### 改善箇所説明図

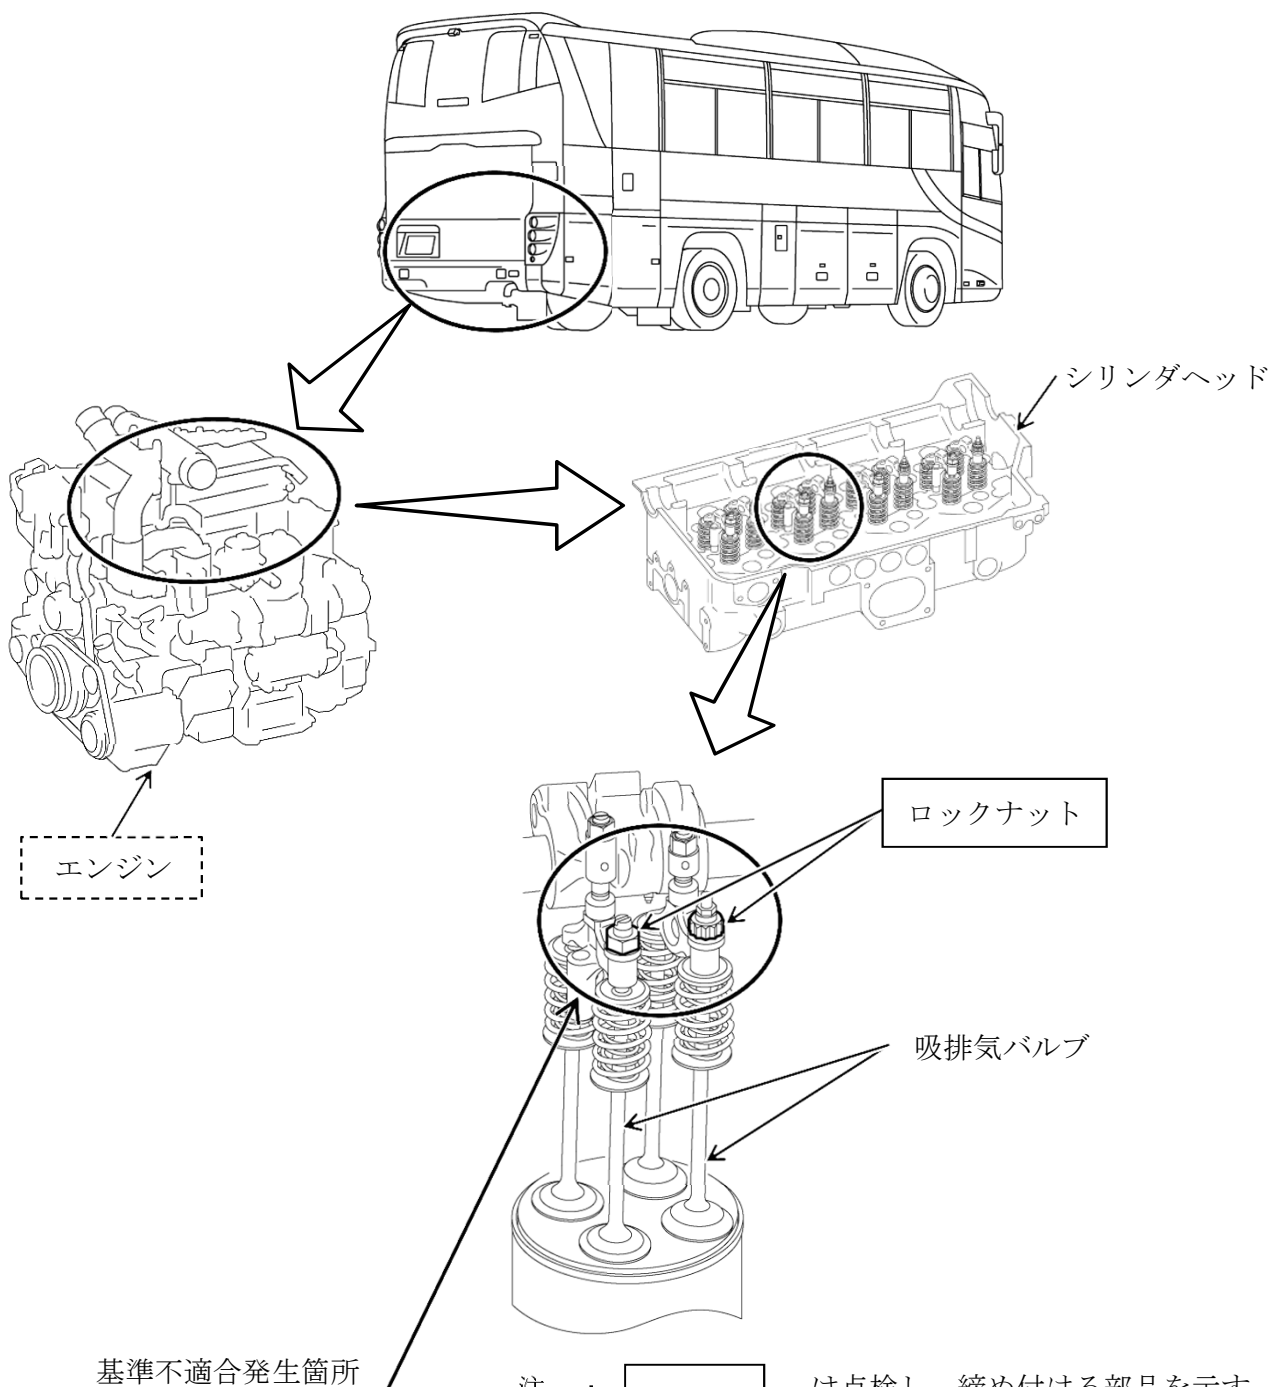
大型バスのエンジンにおいて、吸排気バルブ隙間調整用ロックナットの締め付け工程が不適切なため、当該ロックナットの締め付けトルクが不足しているものがある。そのため、そのままの状態で使用を続けると、当該ロックナットが緩み脱落し、エンジンの内部に浸入することで、エンジンが損傷するおそれがある。

全車両、吸排気バルブ隙間調整用ロックナットの締め付けトルクを点検し、再度、規定トルクで締め付ける。なお、当該ロックナットが脱落し、締め付け部の周辺に見当たらないものについては、エンジンを新品に交換する。

識別： シリンダヘッドカバーに黄色ペイントを塗布する。
